Société Anonyme  
**ANDRÉ CITROËN**

NOTE TECHNIQUE  
A MM. LES CONCESSIONNAIRES

N° 744

NOUVEAU MONTAGE DE LA M. AR.

PIGNON DE COMMANDE DE 2<sup>ème</sup> 18 dents  
DM 333-14

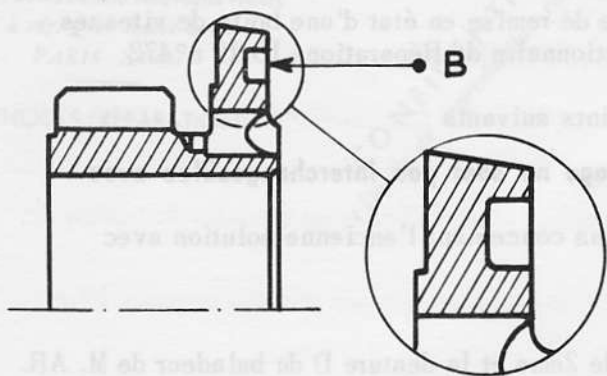
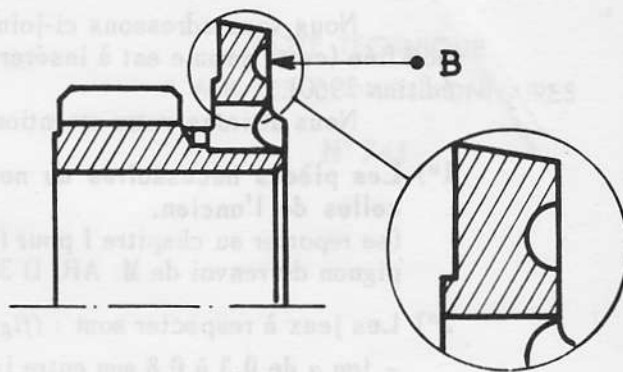
- Les pignons 18 et 34 dents du train de 2<sup>ème</sup> sont remplacés par des pignons 17 et 33 dents.
- Le pignon de marche AR n'est plus entraîné au point mort.

Si le rapport 18 et 34 dents d'une ancienne boîte de vitesses doit être changé, vous devez le remplacer par l'ensemble complet 17-33 - 10 dents.

ancien DM 333-14 : gorge de section rectangulaire en B  
nouveau DM 333-14a : gorge de section semi-circulaire en B

Le service « Pièces détachées » ne fournit plus que les nouvelles pièces.

PIGNON DE 2<sup>ème</sup> et DE M.A.R. 34 dents  
D 333-15

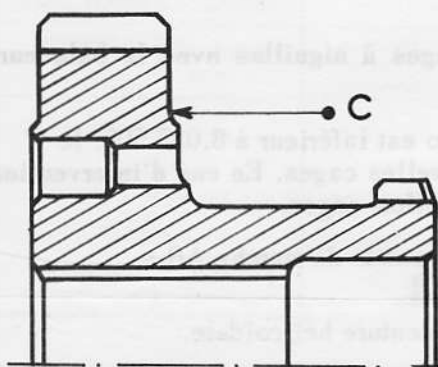
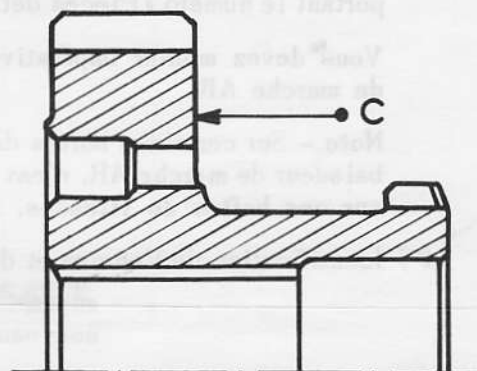
ancien D 333-15 : épaulement en C  
nouveau DM 333-15 : pas d'épaulement en C

PIGNON DE COMMANDE DE 2<sup>ème</sup> 17 dents  
DM 333-14a

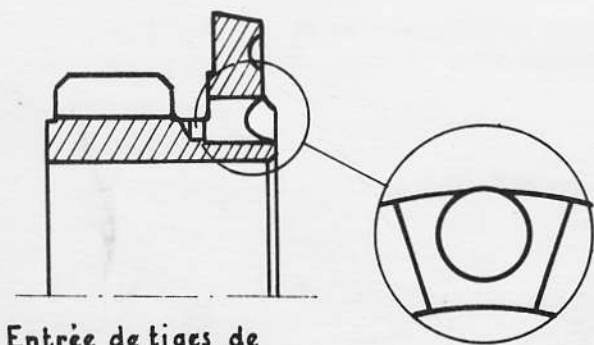
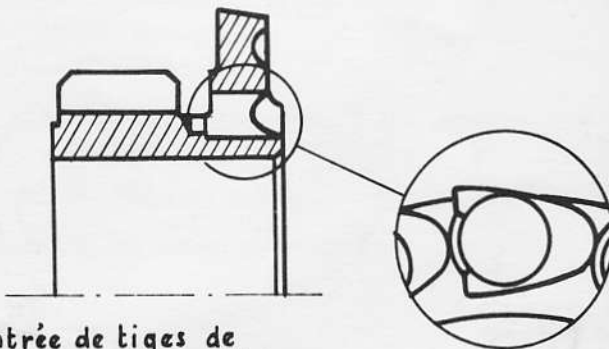
Les pignons DM 333-14a et DS 333-14a diffèrent par les entrées de tiges de crabotage.

Entrée de tiges de crabotage symétrique

Entrée de tiges de crabotage dissymétrique
